Réponses aux engagements pris à la séance de travail du 28 septembre 2026

Figure 1 :
Schéma générique de raccordement d'une installation de consommation au RTP

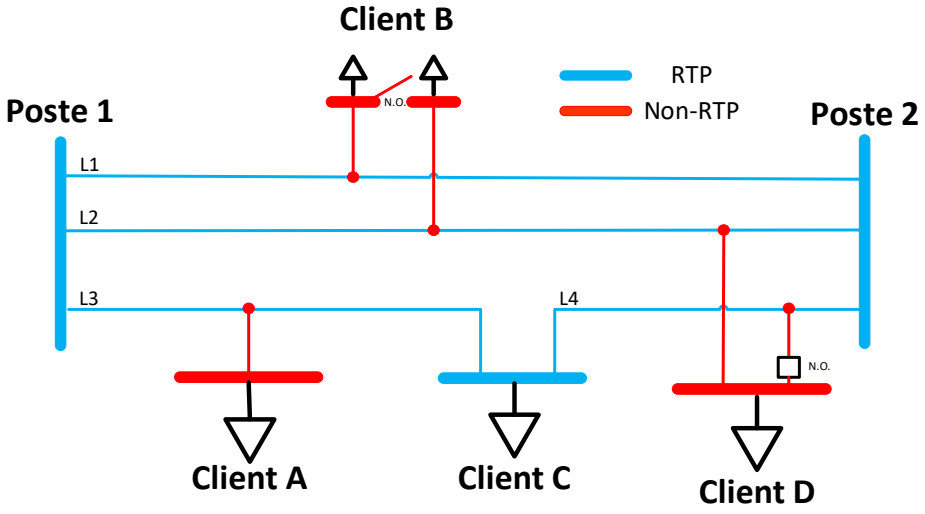
Le Coordonnateur s'engage à fournir des précisions sur les cas de figure relatifs à une installation de consommation : celui dont les actifs du poste client serait des éléments RTP, et le propriétaire de l'installation de consommation serait un TO, et celui qui serait couvert par le Distributeur au sens de l'application de la norme FAC-002.

À la figure 1 ci-dessous, le Coordonnateur présente des schémas génériques illustrant les principaux types de raccordement des installations de consommation au réseau RTP. De façon générale, on retrouve quatre configurations de raccordement possible pour les clients de consommation sur le réseau de transport principal :

- **Client A : raccordement radial à une ligne du RTP ;**
- **Client B : raccordement par deux points d'interconnexion alimentés en tout temps par deux lignes de transport distinctes, reliés par lien « N.O » ;**
- **Client C : raccordement à deux lignes distinctes du RTP ;**
- **Client D : raccordement radial à une ligne du RTP, avec une alimentation de relève normalement ouverte (« N.O. ») raccordée à une autre ligne du RTP.**

Dans les cas A, B et D les installations de consommation demeurent exclues du RTP en vertu de l'exclusion E1 de la méthodologie d'identification du RTP. Par conséquent,

au Québec, aucune installation de consommation correspondant à ces configurations n'est actuellement visée à titre d'installation RTP.

À l'inverse et à titre illustratif, le « Client C » présenté à la figure 1 constitue un cas hypothétique où une installation de consommation serait considérée comme une installation de consommation RTP. Une telle situation pourrait se présenter si les équipements de raccordement associés au client répondent au principe de base de la méthodologie d'identification du RTP mais ne sont visés par aucune des exclusions applicables. Aucun cas de ce type n'est répertorié au Québec à ce jour.
